添付 7.2-3(4/6) 3.2 評価条件の設定	
誤	正
<p>3.2 評価条件の設定</p> <p>(1) 破損時の状態の想定</p> <p>貯蔵ホールは、貯蔵容器をチャンネルベース、支持トラス等の構造物により、下から支える構造である。構造物が破損し、貯蔵容器が貯蔵室床面に落下した状態を想定する。</p> <p>貯蔵容器の上部のフランジ部の直径は、胴部（粉末缶を収納する部分）の直径より大きくなっているため、貯蔵容器が落下しても全ての貯蔵容器の胴部が密接した状態となることはないが、ここでは安全側に貯蔵容器の胴部が密接した状態で評価する。</p> <p>また、貯蔵室の床面は、全ての貯蔵容器を横にした状態で1段に並べることができるだけの面積を有するが、ここでは貯蔵容器が密接した状態で2段に積み重なった状態を想定する。さらに、貯蔵室内に雨水等が浸入することを考慮して、貯蔵容器の周囲は水とする。</p> <p>(3) ウラン・プルトニウム混合酸化物粉末の状態 ウラン・プルトニウム混合酸化物粉末（以下、「MOX 粉末」という。）は貯蔵容器内の粉末缶の中にあるものとし、その同位体組成等は以下の</p>	<p>3.2 評価条件の設定</p> <p>(1) 破損時の状態の想定</p> <p>貯蔵ホールは、貯蔵容器をチャンネルベース、支持トラス等の構造物により、下から支える構造である。構造物が破損し、貯蔵容器が貯蔵室床面に落下した状態を想定する。</p> <p>貯蔵容器の上部のフランジ部の直径は、胴部（粉末缶を収納する部分）の直径より大きくなっているため、貯蔵容器が落下しても全ての貯蔵容器の胴部が密接した状態となることはないが、ここでは安全側に貯蔵容器の胴部が密接した状態で評価する。</p> <p>また、貯蔵室の床面は、全ての貯蔵容器を横にした状態で1段に並べることができるだけの面積を有するが、ここでは貯蔵容器が密接した状態で2段に積み重なった状態を想定する。さらに、貯蔵室内に雨水等が浸入することを考慮して、貯蔵容器の周囲は水とする。</p> <p>(2) ウラン・プルトニウム混合酸化物粉末の状態 ウラン・プルトニウム混合酸化物粉末（以下、「MOX 粉末」という。）は貯蔵容器内の粉末缶の中にあるものとし、その同位体組成等は以下の</p>

「六ヶ所再処理施設の安全性に関する総合的評価に係る報告書」に係る正誤表 (31/94)

添付 7.2-8(3/8) 図2 過去2年間の外気温度及び安全冷却水温度等の推移

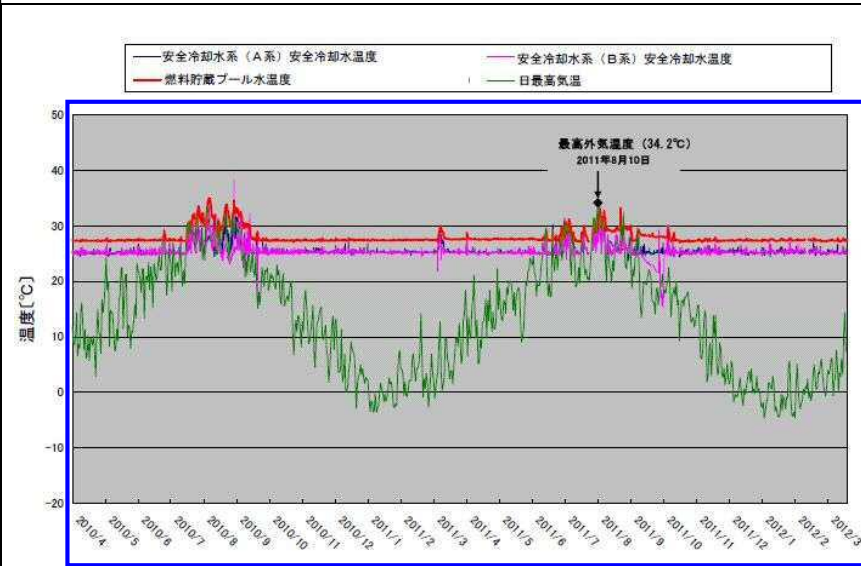
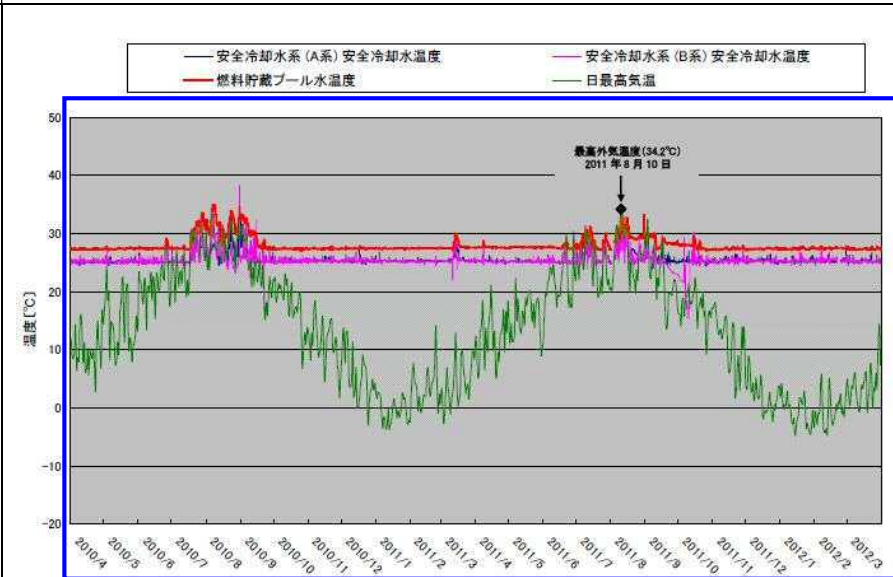
No. 52

誤

正

添付 7.2-8(4/8) 図4 過去2年間の外気温度及び安全冷却水温度等の推移

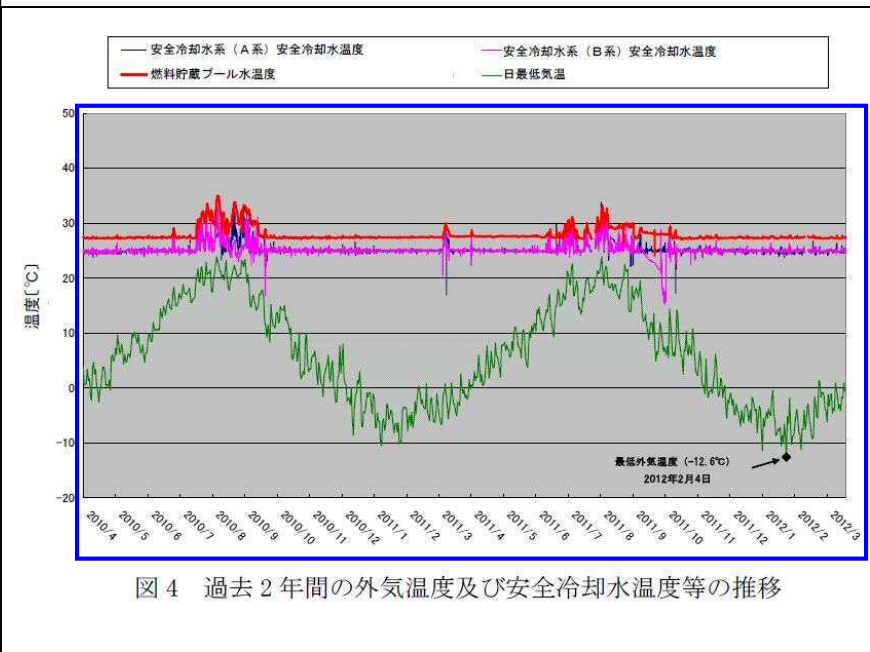
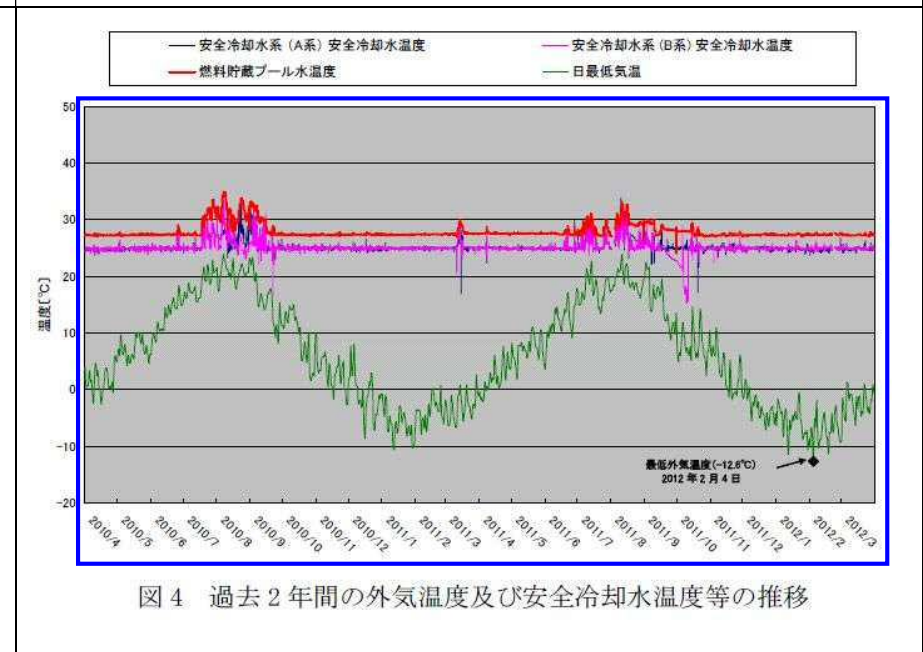
誤

正

添付 7.2-8(5/8) 図5 過去2年間の外気温度及び安全冷却水温度の推移

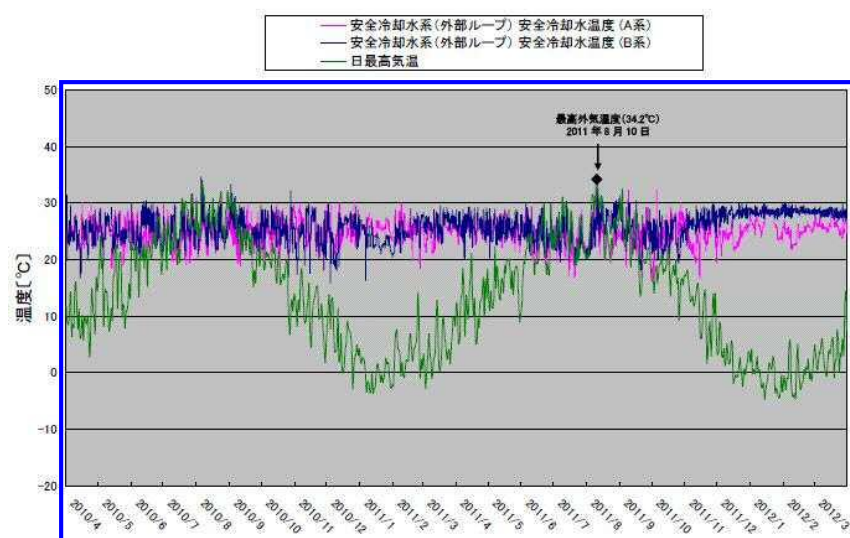
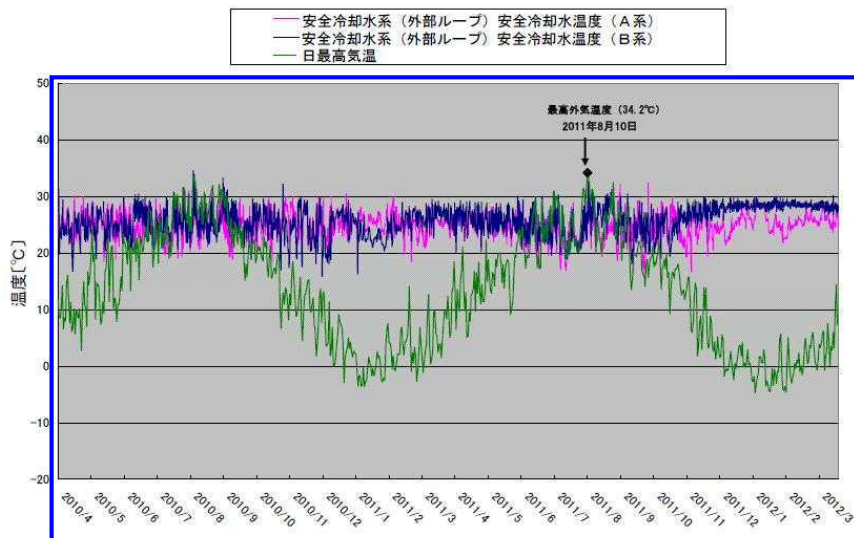
誤

正
